**Lista di controllo per la valutazione preliminare
(art. 6, comma 9, D.Lgs. 152/2006)**

IMPIANTI EOLICI

Modifica delle opere di connessione alla rete elettrica nazionale del parco eolico ID_VIP: 7814 - costituito da 6 WTG da 6 MW/cad. e sistema di accumulo dell'energia da 18 MW in agro del Comune di Guagnano e con opere connesse ricadenti anche nei Comuni di San Pancrazio Salentino (LE), Erchie (BR) ed Avetrana (TA) - attraverso lo spostamento del sistema di accumulo elettrochimico e della sottostazione elettrica di elevazione ai fini della ottimale condivisione delle opere di connessione.

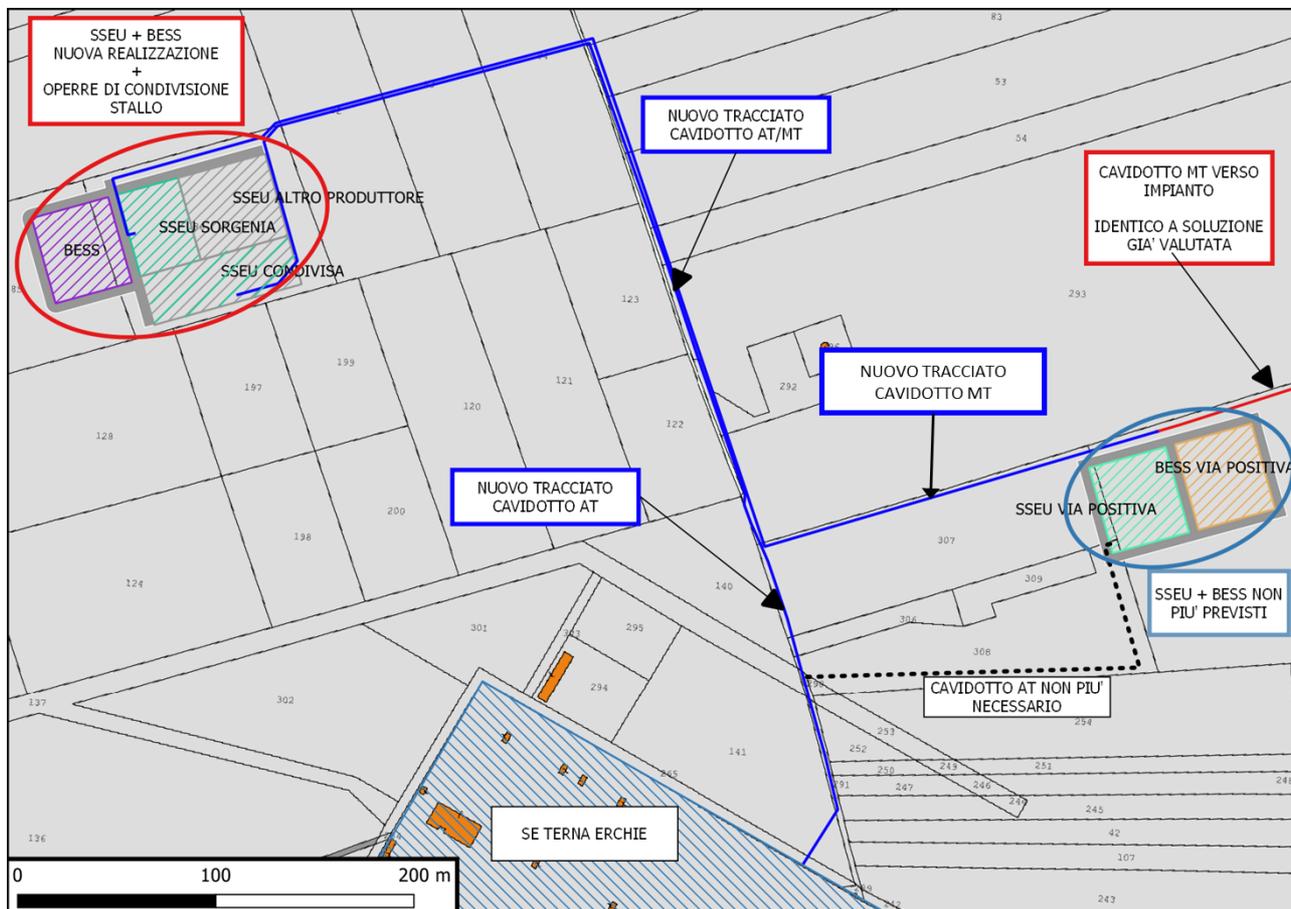
La nuova posizione della SSEU è prevista nel Comune di Erchie, Fig. 33 P.IIa 86. La nuova posizione dell'area di storage è prevista nel Comune di Erchie, Fig. 33 P.IIe 85-86, in adiacenza alla SSEU.

Si specifica che per il progetto già valutato in VIA, la Sotto Stazione Elettrica Utente e il sistema di accumulo erano invece collocati nel Comune di Erchie, Fig. 37, p.IIa 46.

Nell'immagine sovrastante:

- tratteggiato in nero il cavidotto AT di collegamento tra la SSEU originaria e la SE Erchie non più necessario, e che originariamente non interessava viabilità esistente
- cerchiata in blu la soluzione originariamente individuata per SSEU e sistema di accumulo
- con tratto continuo rosso la parte terminale della porzione di cavidotto MT invariata
- con tratto continuo blu il nuovo tracciato percorso dai cavidotti MT e AT, sempre interrati e realizzati su viabilità esistente
- cerchiata in rosso la nuova soluzione individuata per il sistema di accumulo e la SSEU condivisa.

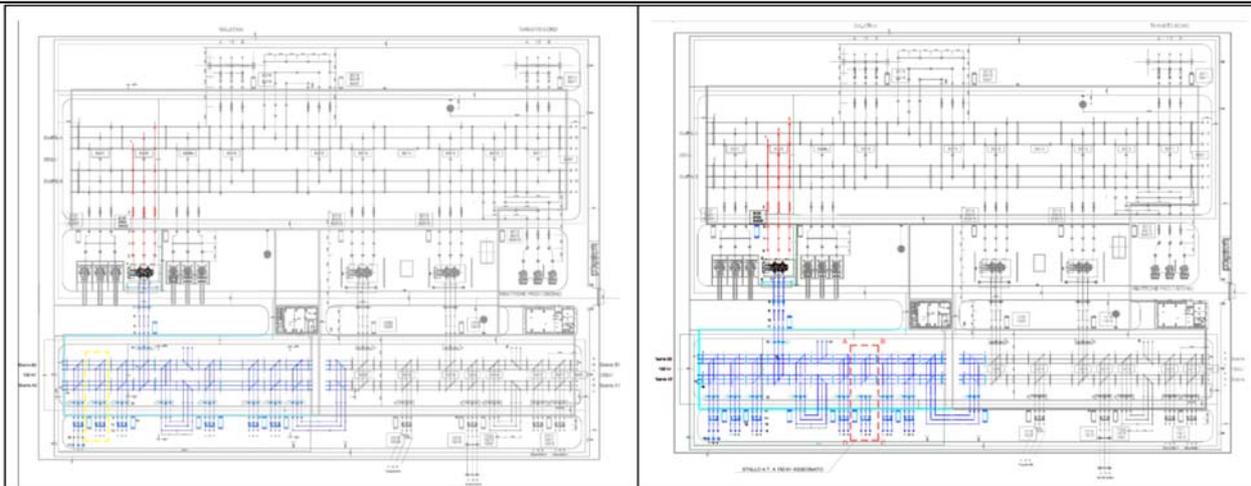
Nell'immagine sovrastante:

- le infrastrutture colorate a rappresentazione dell'ampliamento della SE Erchie previsto da Terna.
- a sinistra, riquadrato in giallo, lo stallo indicato nel progetto originario
- a destra, riquadrato in rosso, lo stallo assegnato in via definitiva da Terna.
